設計及び工事計画軽微変更届出書
(柏崎刈羽原子力発電所第7号機的设计及び工事の計画の変更)

原管発官 R2 第 225 号

令和 2 年 12 月 9 日

- (1) 高電導度廃液系主配管の要目表（別紙-1-1, 1-2）の適正化
- (2) 廃スラッジ系主配管の要目表（別紙-2-1, 2-2）の適正化
- (3) 中央制御室待避室陽圧化換気空調系主配管の要目表（別紙-3）の適正化
- (4) 生体遮蔽装置の補助遮蔽の要目表及び関連する図面（別紙-4-1, 4-2）の適正化

工事計画認可申請	第7-3-2-4図
柏崎刈羽原子力発電所第7号機	
名 称	放射線管理施設のうち生体遮蔽装置の 構造図 二次遮蔽壁・補助遮蔽（その4）
東京電力ホールディングス株式会社

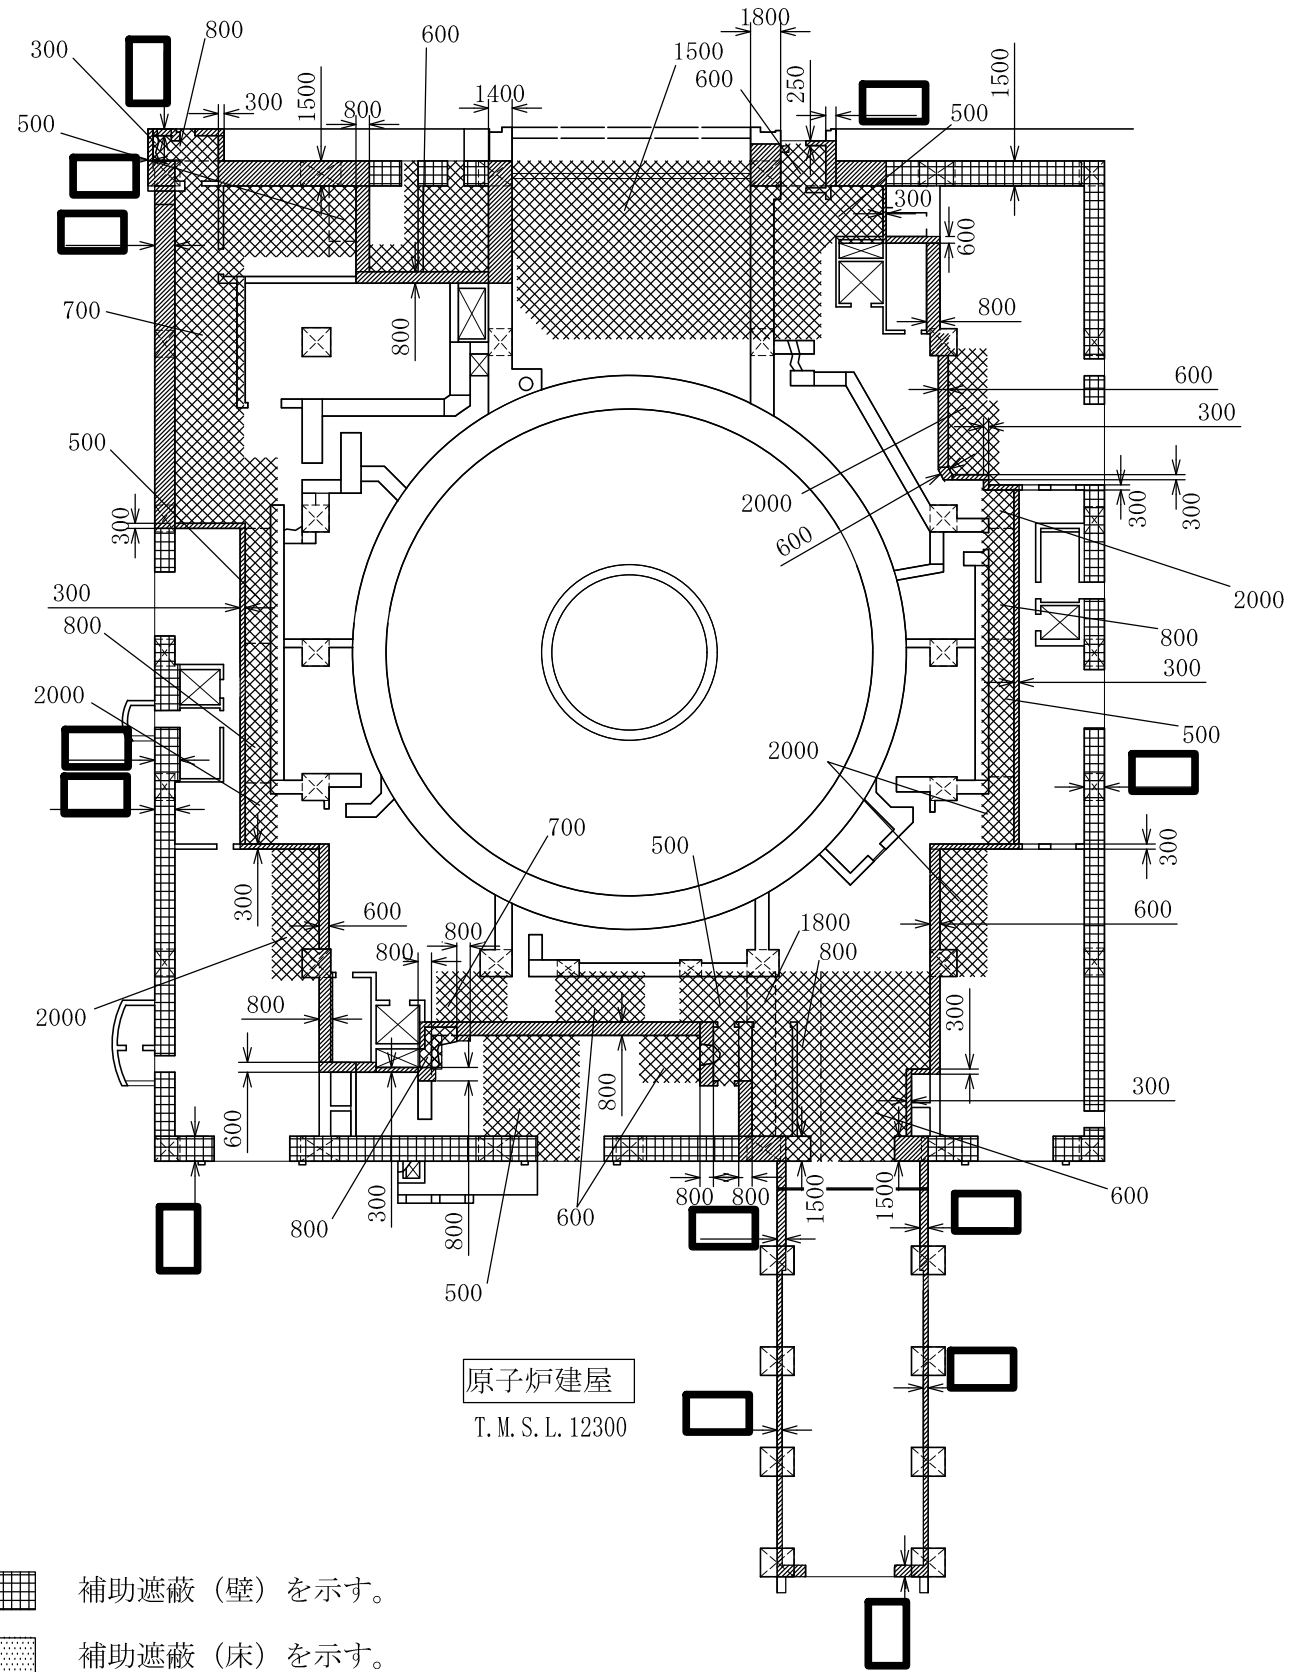
*4 : 記載の適正化を行う。令和2年10月14日付け原規規発第2010147号にて認可された設計及び工事の計画に記載の「1295(1300)」を削除。
